**Avis délibéré de l’Autorité environnementale
sur l’installation de transit de sédiments non
dangereux de Wambrechies (59)**

n°Ae : 2018-96

Avis délibéré n° 2018-96 adopté lors de la séance du 6 février 2019

Figure 3 : Vue en plan d'aménagement (source : étude d'impact)

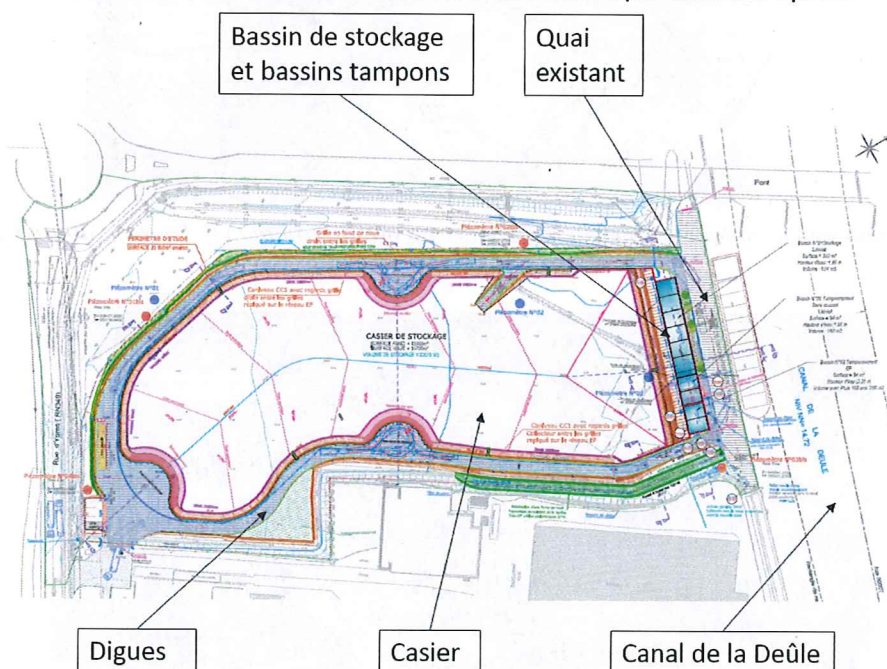
Selon le plan d'aménagement (annexe A1 du dossier) le volume du bassin de décantation serait de 624 m³ et il y aurait deux bassins tampons de respectivement 183 et 208 m³. Les différentes pièces du dossier ne sont néanmoins pas cohérentes entre elles au sujet du nombre et du volume des bassins.
